## ソケットタイプの補強方法変更のご案内

2020年1月30日に弊社ホームページに掲載させて頂きました2011年4月～2013年12月31日までに弊社が納品したソケットタイプの無償補強金具取付について、一部取付金具、取付方法を下記の通り変更いたしますので、お知らせ申し上げます。

〈補強金具取付イメージ図〉

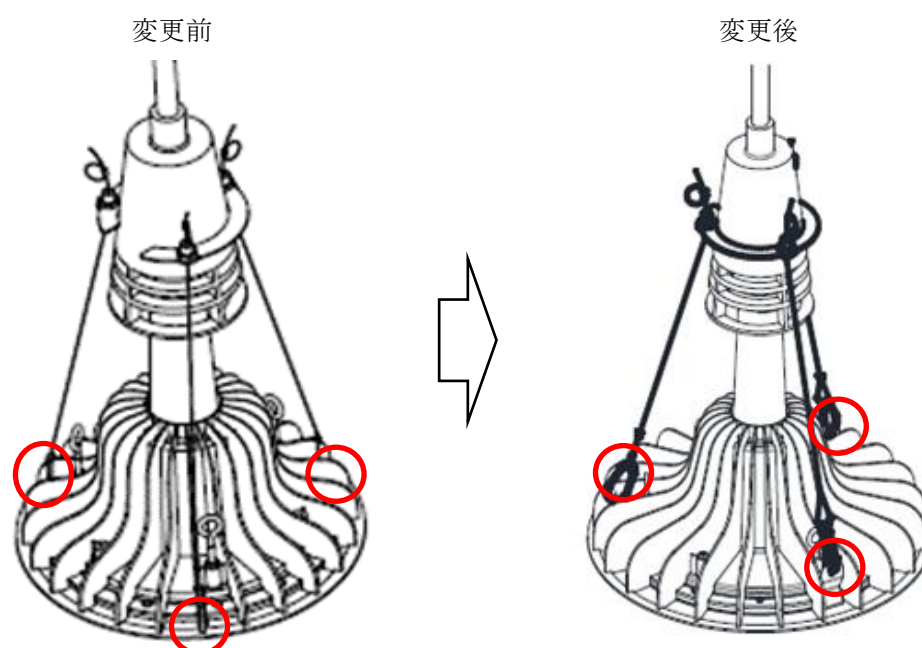
(1) 変更内容：器具側のワイヤー取付箇所変更（イメージ図の  箇所）

現在は、補強金具の吊上げるワイヤーを、器具側は放熱フィンに巻き付けて取付、又は、落下防止ワイヤー取付用アイボルトに取付ています。

変更後は、器具固定金具を追加し、器具固定金具に補強金具の吊上げるワイヤーを取り付ける方法に変更します。
